改善箇所説明図

バッテリー～スタータモータ
間の電気配線

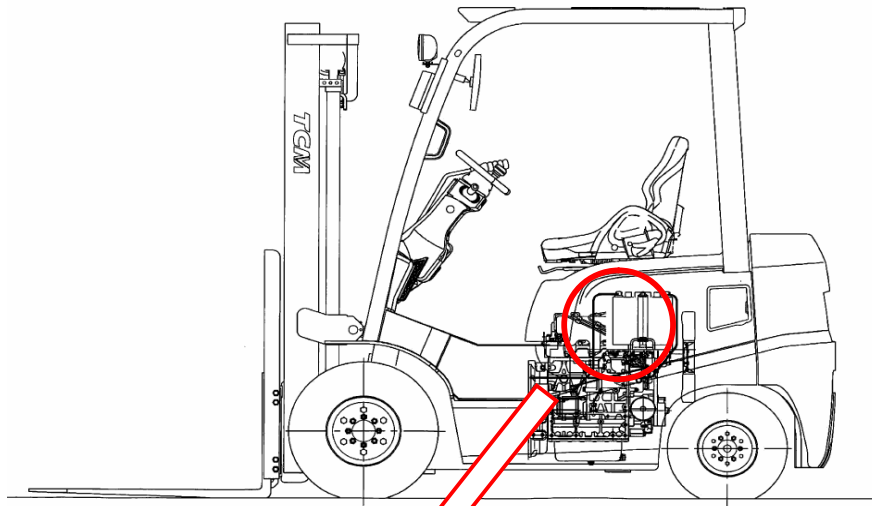
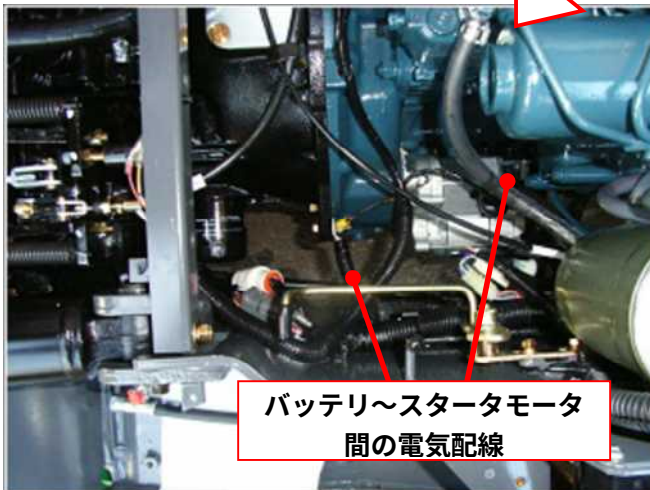
【基準不適合発生箇所】

バッテリーからスタータモータ間の電気配線の配索に不適切なものがあるため、エンジンの振動により当該配線の端子部が折損し、エンジンが始動できなくなる場合がある。
